### PIECE n°7 : avis délibéré de l'autorité environnementale en date du 7 novembre 2022

#### Projet de centrale photovoltaïque au sol sur le site de la carrière de la Machotte à Pernes-les-Fontaines (84)

**Avis délibéré**  
**de la Mission régionale d'autorité environnementale**  
**Provence-Alpes-Côte d'Azur**  
**sur le projet de centrale photovoltaïque au sol sur le site de la**  
**carrière de la Machotte à Pernes-les-Fontaines (84)**

**N° MRAe**  
**2022APPACA73/3277**

Figure 2 : Plan du projet de parc photovoltaïque - Source : Étude d'impact

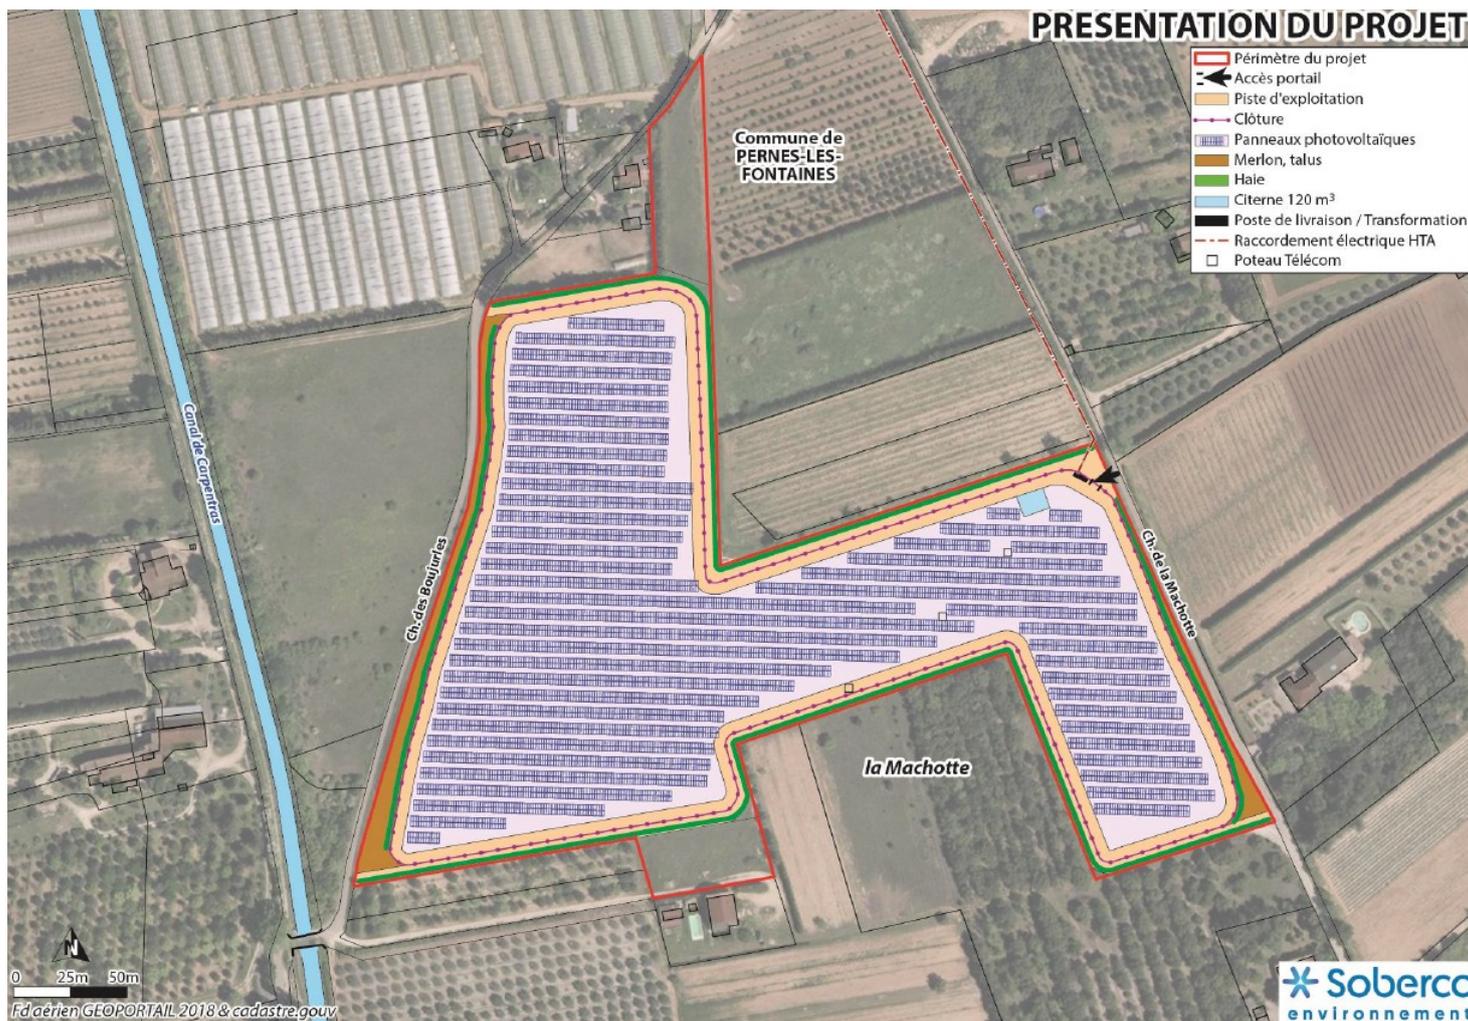
L'étude d'impact ne prend pas en compte les incidences potentiellement liées aux travaux de raccordement au poste source de Terradou. Or, ces opérations font partie intégrante du périmètre du projet, puisqu'elles sont indissociables de la construction de la centrale et, à ce titre, sont à prendre en compte dans l'évaluation des impacts du projet<sup>4</sup>.

**La MRAe recommande de revoir le périmètre de projet en intégrant le raccordement de la centrale photovoltaïque au poste source de Terradou, et de compléter l'étude d'impact en conséquence, en y incluant l'étude de ses incidences.**
